新旧対照表

修正後	修正前	備考
<p>平成26年度「地層処分の安全審査に向けた評価手法等の整備（安全評価に向けた評価手法の整備）」報告書 (平成27年3月) 平成27年3月31日</p> <p>1. 序論 (修正無し)</p> <p>1.3 成果概要</p> <p>1.3.1 廃棄体・人工バリア材の性能評価モデルの整備 (修正無し)</p> <p>(2) 放射化金属の腐食モデルの作成</p> <p>使用済燃料の燃料被覆管の切断片であるハルは、地下 300m 以深の地層に処分（地層処分）することが計画されている。ハルの内部には原子炉内での放射化によって生成した放射性核種が含まれており、地層処分後に溶出して人の生活圏に達し放射線影響を与える恐れがある。そのため、地層処分の安全性を判断するためには、ハルの溶出量（溶出速度）を考慮した人への長期的な影響を評価（安全評価）する必要がある。これに対し、第2次 TRU 廃棄物処分研究開発取りまとめ（以下「第2次 TRU レポート」）⁽³⁾では、ハルからの放射性核種の溶出がジルカ</p>	<p>平成26年度「地層処分の安全審査に向けた評価手法等の整備（安全評価に向けた評価手法の整備）」報告書 (平成27年3月) 平成27年3月31日</p> <p>序論 (記載省略)</p> <p>1.3 成果概要</p> <p>1.3.1 廃棄体・人工バリア材の性能評価モデルの整備 (記載省略)</p> <p>(2) 放射化金属の腐食モデルの作成</p> <p>使用済燃料の燃料被覆管の切断片であるハルは、地下 300m 以深の地層に処分（地層処分）することが計画されている。ハルの内部には原子炉内での放射化によって生成した放射性核種が含まれており、地層処分後に溶出して人の生活圏に達し放射線影響を与える恐れがある。そのため、地層処分の安全性を判断するためには、ハルの溶出量（溶出速度）を考慮した人への長期的な影響を評価（安全評価）する必要がある。これに対し、第2次 TRU 廃棄物処分研究開発取りまとめ（以下「第2次 TRU レポート」）⁽³⁾では、ハルからの放射性核種の溶出がジルカ</p>

図 1.3-4 酸素イオン伝播の腐食メカニズムと水拡散の腐食メカニズムで想定された水素同位体比と試験で測定されたジルコイ金属中の水素同位体比

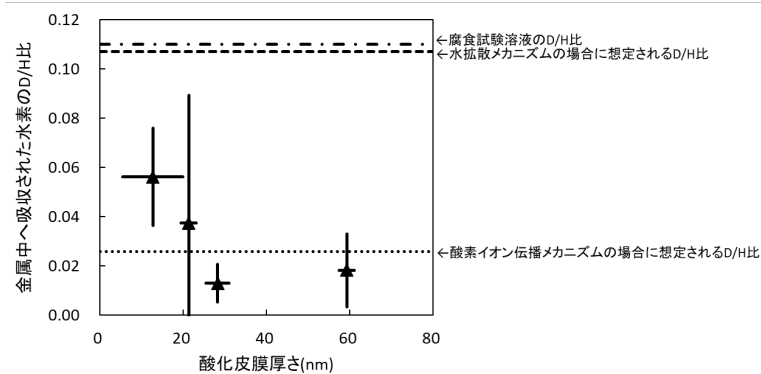
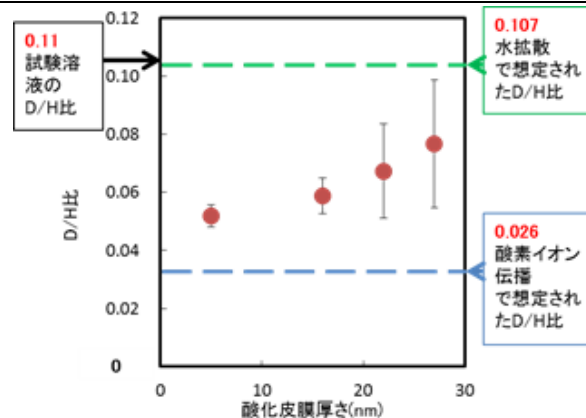
図の修正

図 1.3-7 ジルカロイ-4 とジルコニウムと炭素鋼の気相中水素同位体比

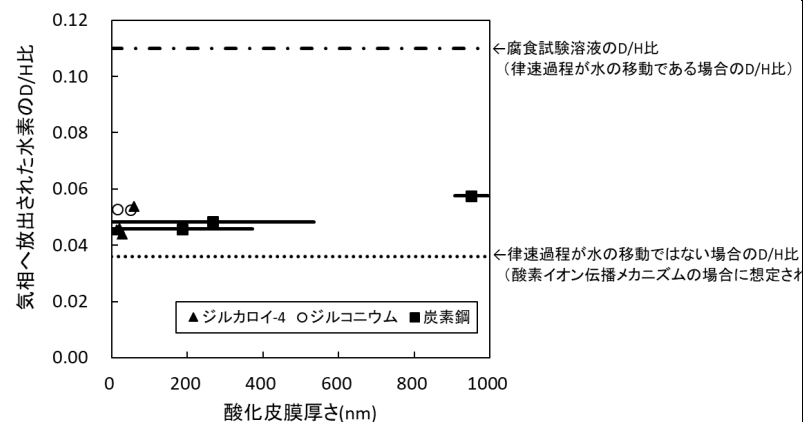
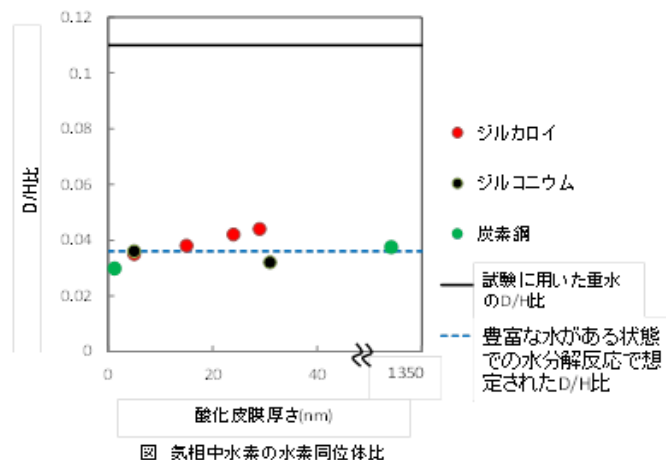
図の修正

<p>(修正無し)</p> <p>気相中の水素同位体比</p> <p>図 1.3-7 に炭素鋼とジルコニウムとジルカロイ-4 (ジルカロイ-4は平成 25 年度データ) の気相中の水素同位体比 (D/H 比) を酸化皮膜厚さに対してプロットした。<u>炭素鋼の腐食に伴って放出された水素の D/H 比は腐食試験に用いた溶液の D/H に比べて低く、明らかな同位体効果を示している。この D/H 比は平成 25 年度に得られたジルカロイ-4 の腐食に伴って放出された水素の D/H 比と同レベルである。炭素鋼の腐食における水の分解反応は豊富に水のある条件で起こるものであり、ジルカロイ-4 の腐食に伴って放出される水素の D/H 比が炭素鋼のそれと同等であるということは、ジルカロイ-4 の腐食における水の分解反応も豊富に水のある条件で起こる、即ち、酸素イオン伝播メカニズムが支配的であることを示すものである。</u></p> <p><u>ジルコニウムの腐食に伴って放出された水素の D/H 比も、ジルカロイ-4 や炭素鋼のそれと同レベルの値を示している。ジルコニウムの腐食はもともと、水拡散メカニズムが支配的と考え、腐食試験に用いた溶液の D/H 比と同程度の D/H 比の水素が放出されると予想していた。その予想は正しくなかった。ジルコニウムの酸化皮膜が保護性の低い塊状酸化物となった場合には、豊富に水のある条件下で水分解が起こることになるので、炭素鋼と同様の D/H 比になるわけだが、TEM 観察結果、</u></p>	<p>(記載省略)</p> <p>気相中の水素同位体比</p> <p>図 1.3-7 に炭素鋼とジルコニウムとジルカロイ (ジルカロイは平成 25 年度データ) の気相中の水素同位体比 (D/H 比) を酸化皮膜厚さに対してプロットした。<u>炭素鋼試料として測定して得られた D/H 比は、酸化皮膜の厚さに関わらず豊富な水のある条件で起こる水分解反応で想定された D/H 比と同様となり、強い同位体効果を受けたことを示した。このことは、酸化皮膜の隙間を拡散してきた豊富な水と鉄との腐食反応のメカニズムおよび鉄イオン (Fe²⁺) が酸化皮膜を拡散して液相/酸化皮膜界面で液相にある豊富な水と反応をするメカニズムのそれぞれで強い同位体効果を受けた水素を気相中に発生する炭素鋼の腐食メカニズムと整合した。ジルコニウムを試料として測定して得られた D/H 比は、皮膜の薄い場合 (5nm) も厚い場合 (31nm) も豊富な水のある条件で起こる水分解反応で想定した D/H 比と同様であった。これは、酸化皮膜の一部を占める塊状酸化物を通して豊富に供給される水とジルコニウムの腐食反応のメカニズムでの強い同位体効果を受けた水素を気相中に放出するジルコニウムの腐食メカニズムと整合した。また、D/H 比が皮膜の厚さにかかわらず低い値であった理由として、水拡散の腐食メカニズムで発生した水素の影響が少なく、塊状酸化物の腐食メカニズムで発生した水素の影響を強く受けたことと、酸</u></p>	<p>記載の 適正化</p>

図 1.3-8 ジルカロイ-4とジルコニウムの金属中水素同位体比

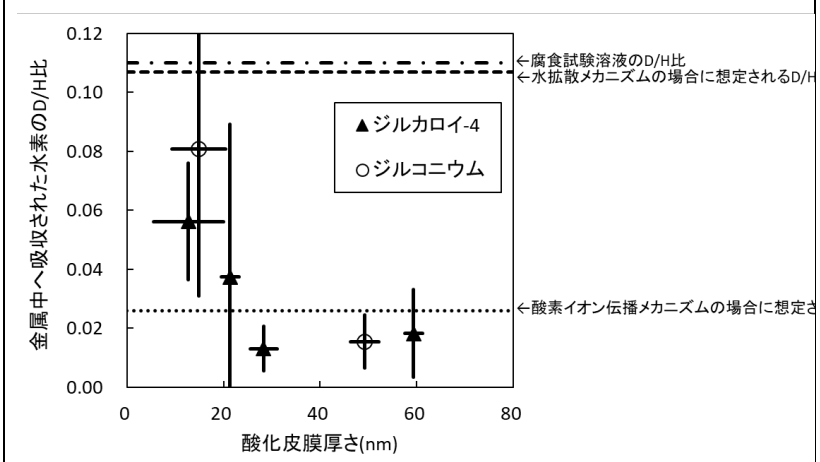
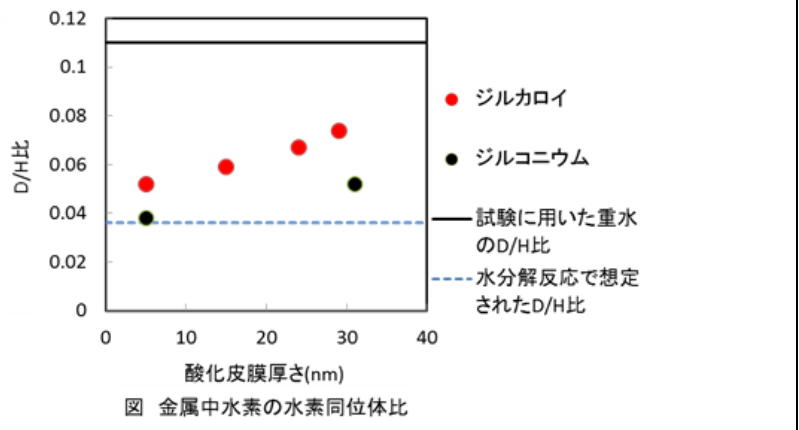
図の修正

伝播メカニズムの場合に想定される D/H 比に近い値を示している。この傾向はジルカロイ-4 について見られた傾向と同じである。この結果からも、ジルコニウムとジルカロイ-4 の腐食メカニズムが同じであると考えたくなるが、十分な根拠があるわけではない。

図 1.3-9 ジルカロイ-4の気相中と金属中の水素同位体比

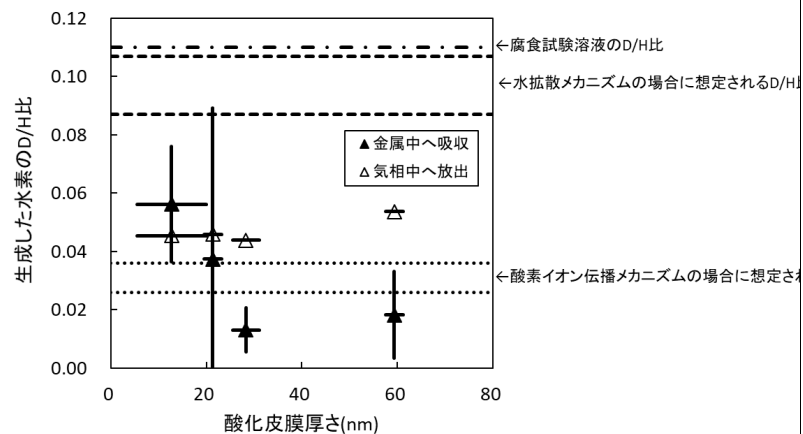
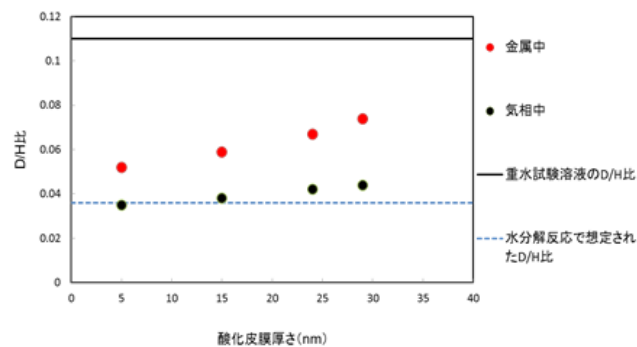
図の修正

図 1.3-9 にジルカロイ-4の気相中と金属中の水素同位体比(D/H比)を酸化皮膜厚さに対してプロットした。気相中のD/H比よりも金属中のD/H比が高くなる傾向は見られない。もし、ジルカロイ-4の腐食に酸素イオン伝播メカニズムだけでなく、水分解メカニズムも寄与しているのであれば、水分解メカニズムによって金属-酸化物界面で発生する水素は気相へ放出されるよりも、専ら金属中へ吸収されると考えられる。結果として、金属中に吸収された水素のD/H比は水拡散メカニズムの影響を強く受けて、気相中へ放出された水素のD/H比に比べて同位体効果が弱くなるはずである。そのような傾向が見られないこ

とから、ジルカロイ-4の腐食メカニズムに水拡散メカニズムも寄与すると考えるのは適切でなく、酸素イオン伝播メカニズム単独と考えるのが適切である。

図 1.3-10 ジルカロイ-4の腐食メカニズム模式図（平成 26 年度案）

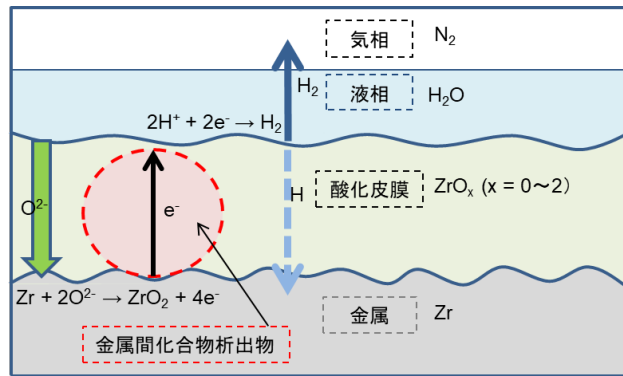
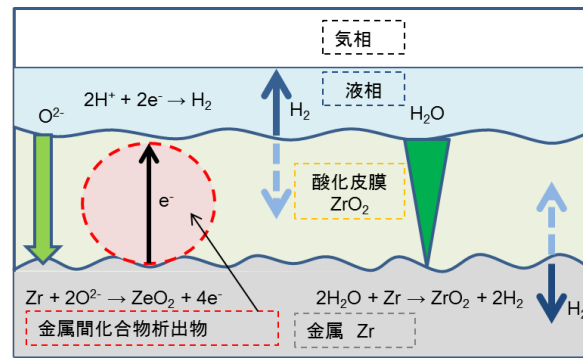
図の修正

図 2.3-1 酸素イオン伝播の腐食メカニズムと水拡散の腐食メカニズムで想定された水素同位体比と試験で測定されたジルカロイ-4 金属中の水素同位体比

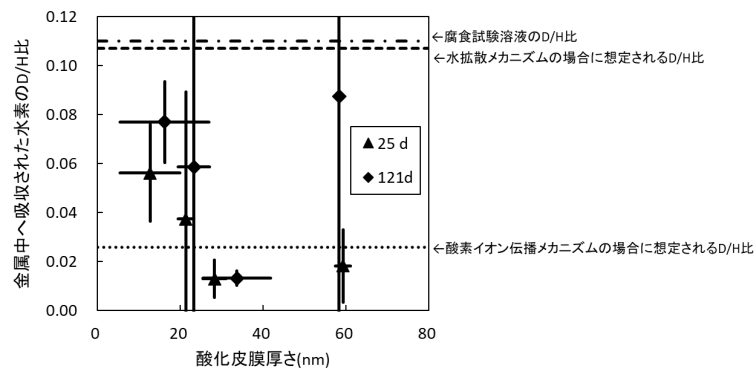
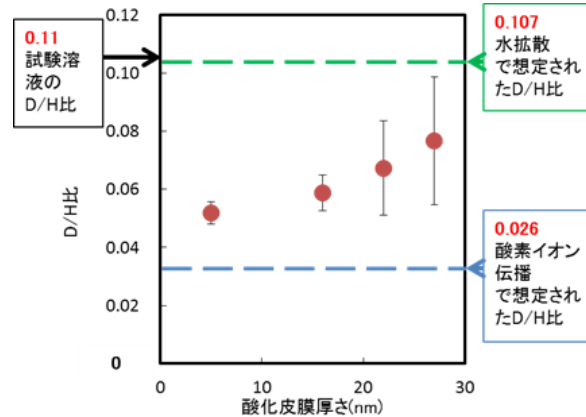
図の修正

<p>して、100℃以下の低温域の温度条件で腐食メカニズムの解明を行った。その結果は<u>酸素イオン伝播メカニズム支配の可能性を示していたが（図 2.3-1）、酸素イオン伝播メカニズムに加えて水拡散メカニズムも共存している可能性も残された（図 2.3-2）。</u></p> <p>ジルカロイ-4の腐食メカニズム解明手法は、新しい実験手法でまだ実績がないことから、平成 26 年度は、腐食メカニズムが明らかになっているジルカロイ以外の金属で同様の試験を行い、メカニズム解明手法の信頼性向上を図った。その上で昨年度に得られた結果から再度ジルカロイ-4の腐食メカニズムについて考察を行い、長期の腐食モデルを作成した。</p>	<p>して、100℃以下の低温域の温度条件で腐食メカニズムの解明を行った。その結果、<u>二つのメカニズムで想定した水素同位体比（D/H 比）のどちらにもならず中間の値を示し（図 2.3-1）、二つの腐食メカニズムが共存していることが考えられた（図 2.3-2）。</u></p> <p>ジルカロイの腐食メカニズム解明手法は、新しい実験手法でまだ実績がないことから、平成 26 年度は、腐食メカニズムが明らかになっているジルカロイ以外の金属で同様の試験を行い、メカニズム解明手法の信頼性を確認する。その上で昨年度に得られた結果から再度ジルカロイの腐食メカニズムについて考察を行い、長期の腐食モデルを作成した。</p>	<p>記載の 適正化</p>
--	--	--------------------

図 2.3-6 腐食試験方法

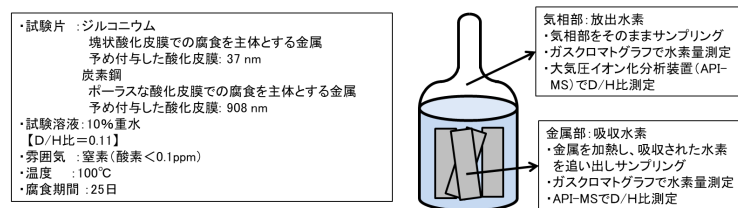
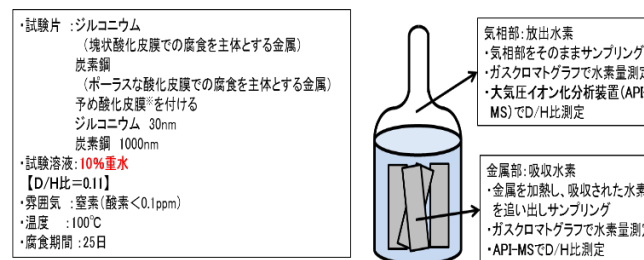
図の修正

図 2.3-7 TEM による観察と EDX 分析及び電子線回折の結果

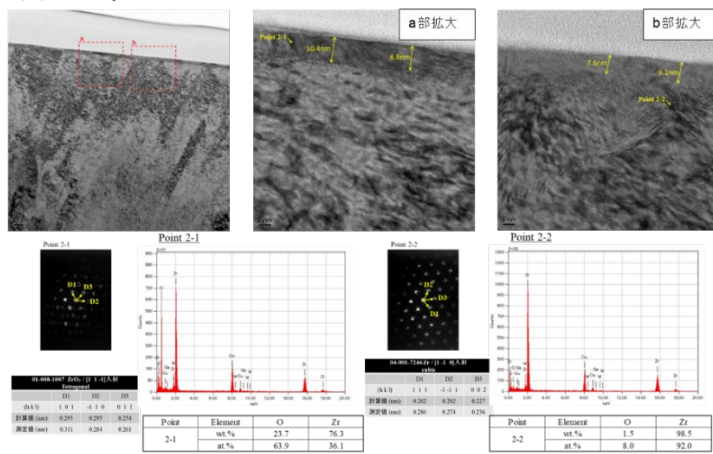
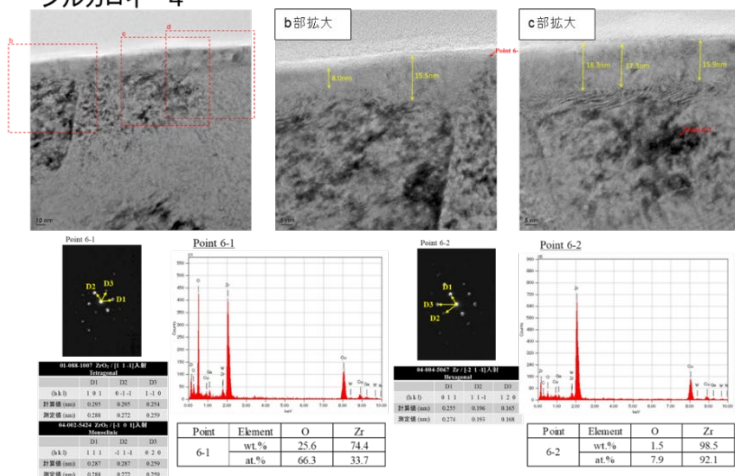
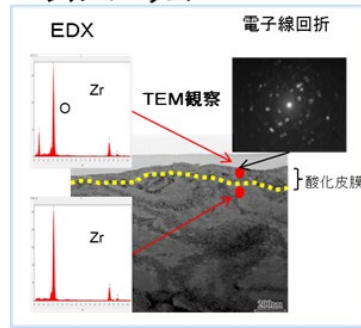
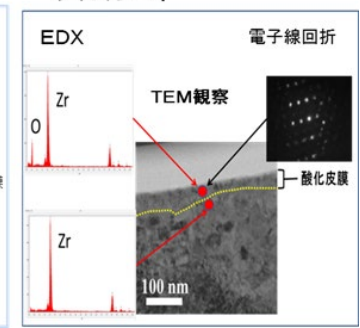
図の修正

図 2.3-8 ジルカロイ-4 とジルコニウムと炭素鋼の気相中水素同位体比

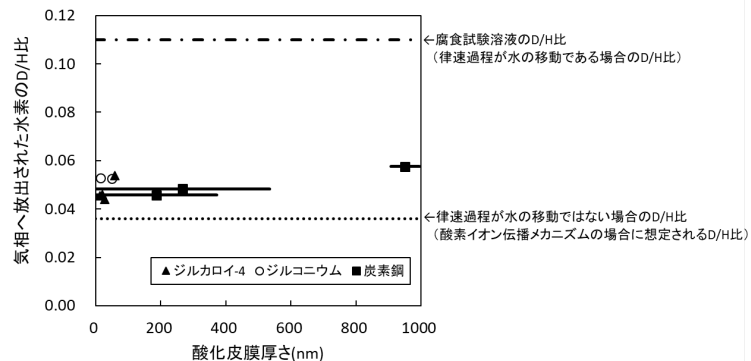
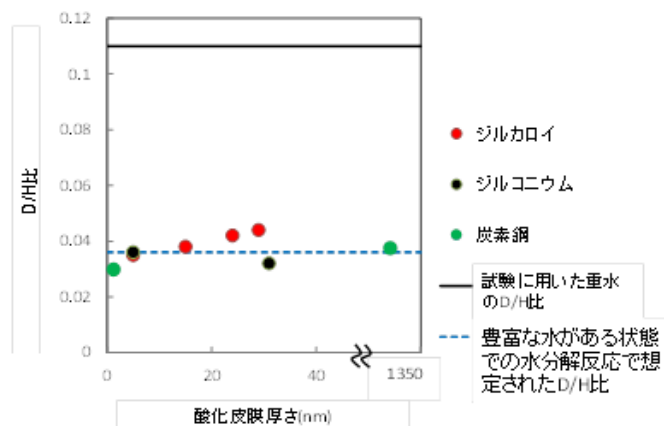
図の修正

腐食に伴って放出される水素の D/H 比が炭素鋼のそれと同等であるということは、ジルカロイ-4 の腐食における水の分解反応も豊富に水のある条件で起こる、即ち、酸素イオン伝播メカニズムが支配的であることを示すものである。

ジルコニウムの腐食に伴って放出された水素の D/H 比も、ジルカロイ-4 や炭素鋼のそれと同レベルの値を示している。ジルコニウムの腐食はもともと、水拡散メカニズムが支配的と考え、腐食試験に用いた溶液の D/H 比と同程度の D/H 比の水素が放出されると予想していた。その予想は正しくなかった。ジルコニウムの酸化皮膜が保護性の低い塊状酸化物となった場合には、豊富に水のある条件下で水分解が起こることになるので、炭素鋼と同様の D/H 比になるわけだが、TEM 観察結果、HR-RBS の結果、腐食速度の結果のいずれにも、塊状酸化物生成の兆候は見られない。ジルコニウムの腐食のメカニズムも、ジルカロイ-4 と同じ、即ち酸素イオン伝播メカニズムと考えるべきなのかもしれない。

図 2.3-9 ジルカロイ-4とジルコニウムの金属中水素同位体比

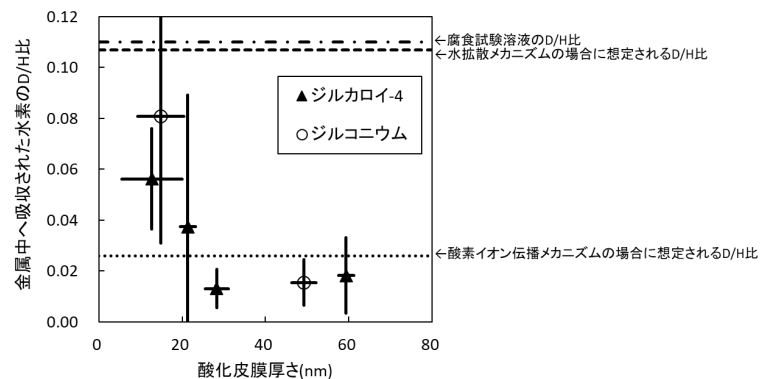
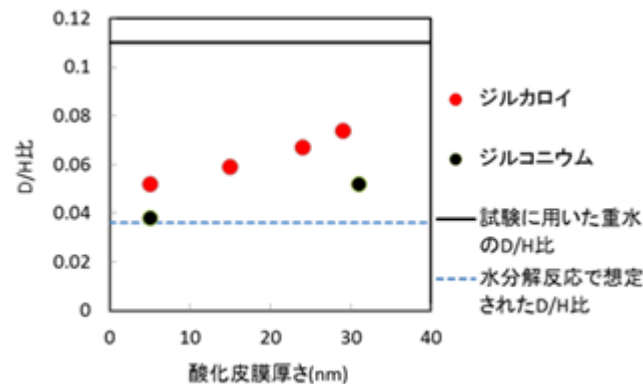
図の修正

図 2.3-9 にジルコニウムとジルカロイ（ジルカロイは平成 25 年度データ）の金属中の水素同位体比を酸化皮膜厚さに対してプロットした。ジルコニウムの金属中 D/H 比は、酸化皮膜が薄い場合には誤差が大きく、酸化皮膜が厚い条件では酸素イオン伝播メカニズムの場合に想定される D/H 比に近い値を示している。この傾向はジルカロイ-4 について見られた傾向と同じである。この結果からも、ジルコニウムとジルカロイ-4 の腐食メカニズムが同じであると考えたくなるが、十分な根拠があるわ

けではない。

図 2.3-10 ジルカロイ-4 の気相中と金属中の水素同位体比

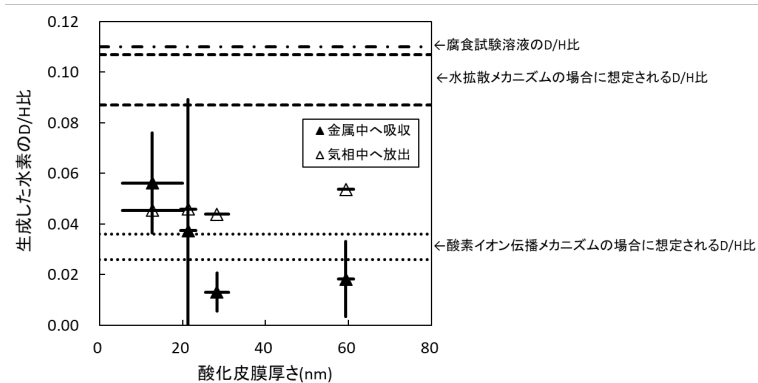
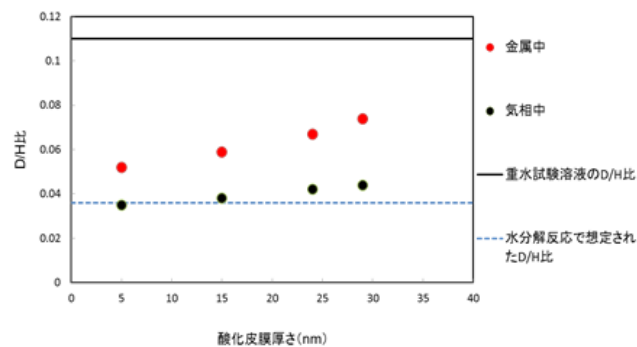
図の修正

図 2.3-10 にジルカロイ-4 の気相中と金属中の水素同位体比 (D/H 比) を酸化皮膜厚さに対してプロットした。気相中の D/H 比よりも金属中の D/H 比が高くなる傾向は見られない。もし、ジルカロイ-4 の腐食に酸素イオン伝播メカニズムだけでなく、水分解メカニズムも寄与しているのであれば、水分解メカニズムによって金属-酸化物界面で発生する水素は気相へ放出されるよりも、専ら金属中へ吸収されると考えられる。結果として、金属中に吸収された水素の D/H 比は水拡散メカニズムの影響を強く受けて、気相中へ放出された水素の D/H 比に比べて同位体効果が弱くなるはずである。そのような傾向が見られないことから、ジルカロイ-4 の腐食メカニズムに水拡散メカニズムも

寄与すると考えるのは適切でなく、酸素イオン伝播メカニズム
 単独と考えるのが適切である。

図 2.3-11 ジルカロイ-4の腐食メカニズム(酸素イオン伝播) 模式図

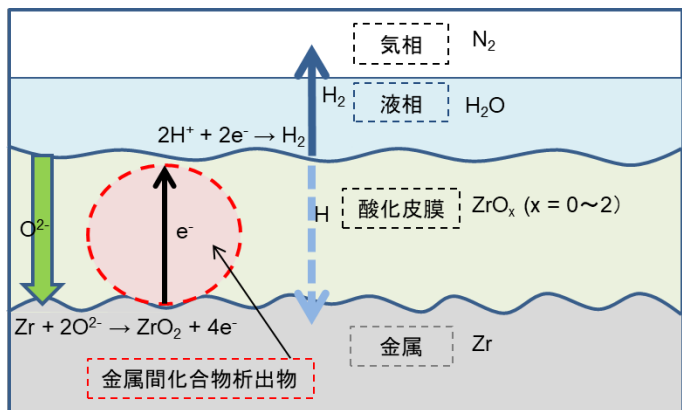
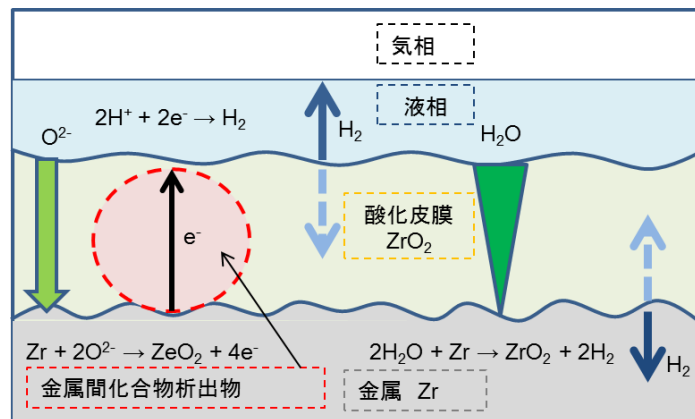
図の修正

図 2.3-12 ジルカロイの長期腐食における遷移の発生と繰返しの図

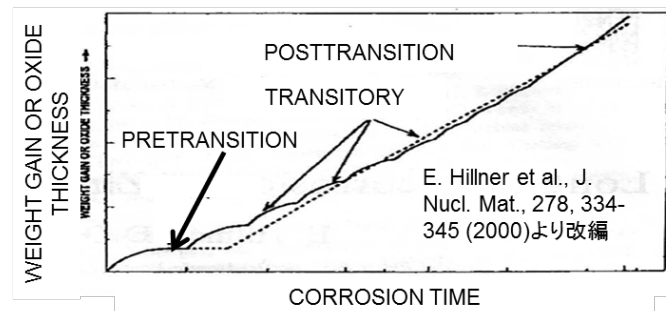
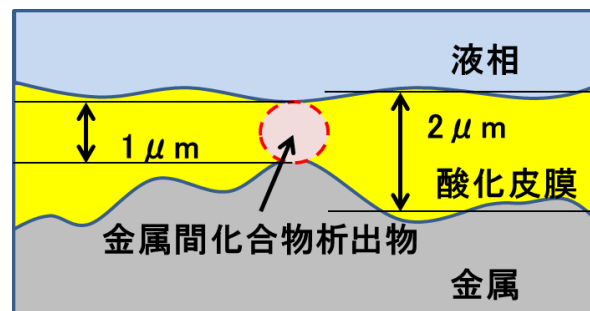
削除

図 2.3-12 表面瞬時腐食のメカニズムを考慮した時間と腐食量の関係

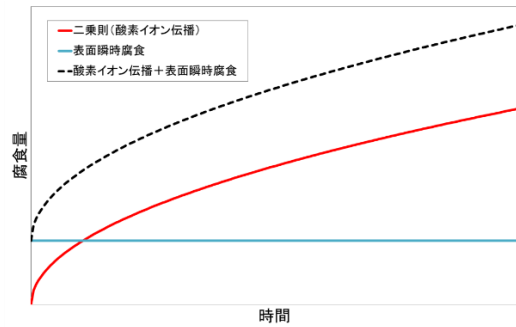
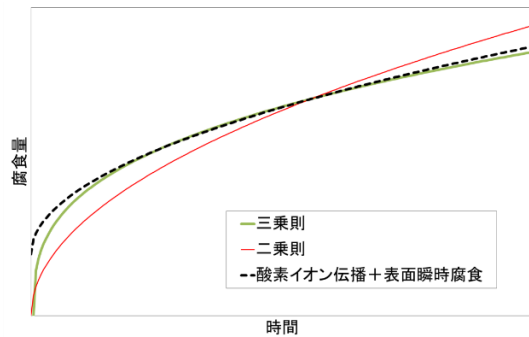
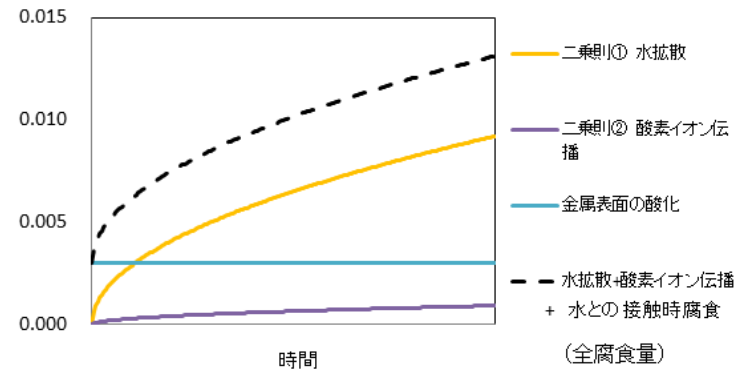
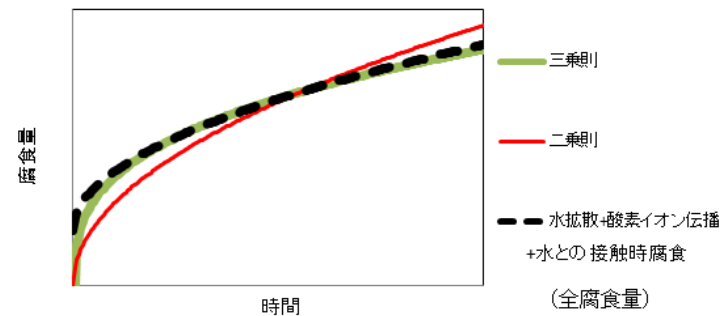
図の修正

図の修正

図 2.3-12 に 表面瞬時腐食 のメカニズムを考慮した時間と腐食量の関係を示す。水拡散の腐食メカニズムの二乗則①と酸素イオン伝播の腐食メカニズムの二乗則②及び水との接触時腐食のメカニズムがあり、それぞれの腐食量を加えたものが全腐食量 (黒点線) である。このようにして作成した全腐食量を三乗則及び二乗則と重ねて図 2.3-13 にプロットした。試験期間で酸素イオン伝播と水との接触時腐食を足した腐食を時間でプロットした全腐食量 (黒点線) と三乗則及び二乗則を比較すると、その腐食の進行は三乗則に近いことが分かる。腐食メカニズムからはジルカロイ-4 の腐食の進行は二乗則に従うはずであるが、試験期間の腐食の進行が三乗則に見えることがあり得ると考えられる。

図 2.3-14 全腐食量（酸素イオン伝播と表面瞬時腐食を合わせた腐食量）の長期への外挿

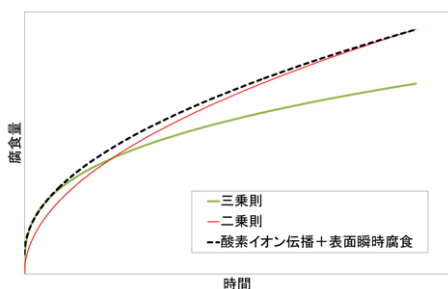
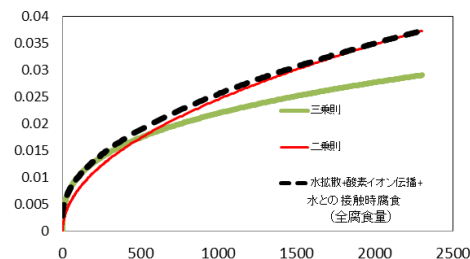
図の修
正

図 2.3-14 に試験期間の全腐食量（酸素イオン伝播+表面瞬時腐食）を長期に外挿した図を示す。

全腐食量に関しては図 2.3-13 で用いた黒点線（時間に対して腐食量をプロット）を長期に外挿し、二乗則と三乗則の腐食量の推移とともに示した。

ジルカロイ-4の全腐食量は、短期的には三乗則でよく再現できたとしても、長期的には酸素イオン伝播メカニズムによって二乗則に従うと考えられるので、三乗則で長期評価を行うと腐食量を過小評価することに注意が必要である。長期の腐食モデルとしては二乗則を用いるのが適切である。

図 6.2-3 水素発生量測定と腐食増量測定の腐食深さの比較

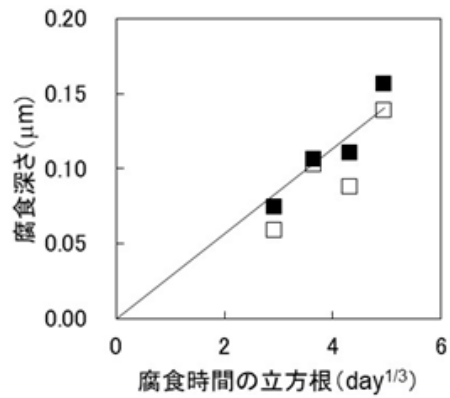
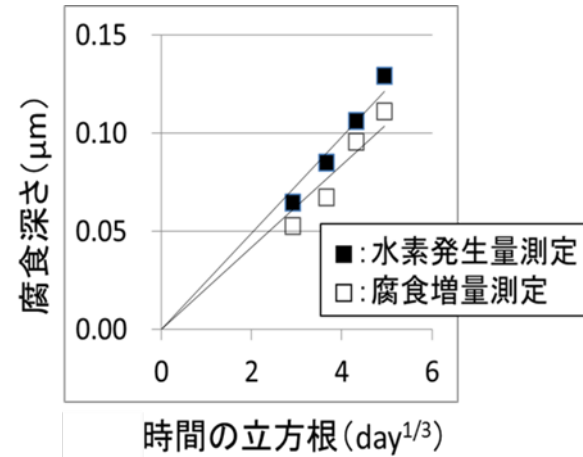
図の修正

図 6.2-4 低温域(100°C)におけるジルカロイ-4 金属中の水素同位体比

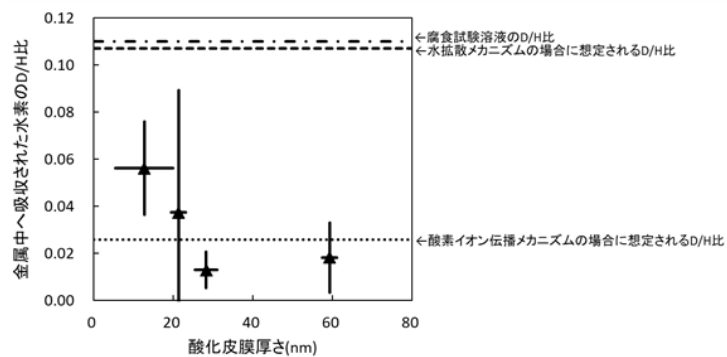
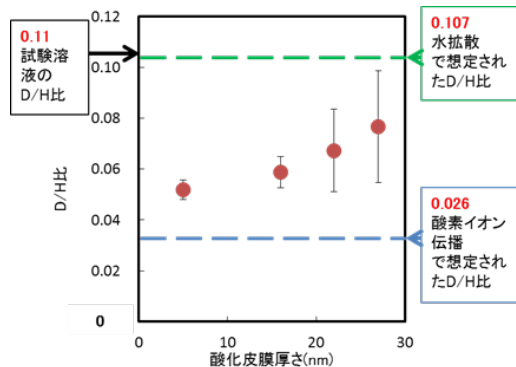
図の修正

図 6.2-5 水との接触時腐食のメカニズムを考慮した時間と腐食量の関係

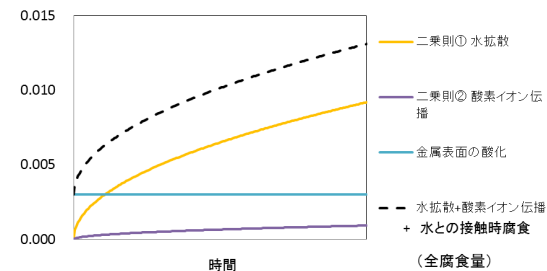
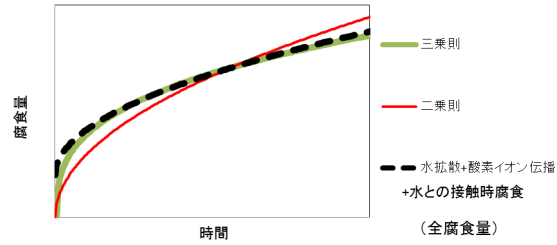
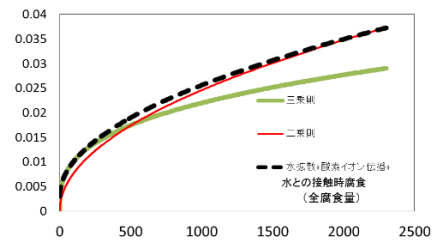
削除

削除

削除

酸素イオン伝播メカニズムに加えて、表面瞬時腐食を考慮することで、試験結果が三乗則で整理される理由を説明するとともに、長期における腐食モデルを二乗則で表すことが妥当であることを示した。
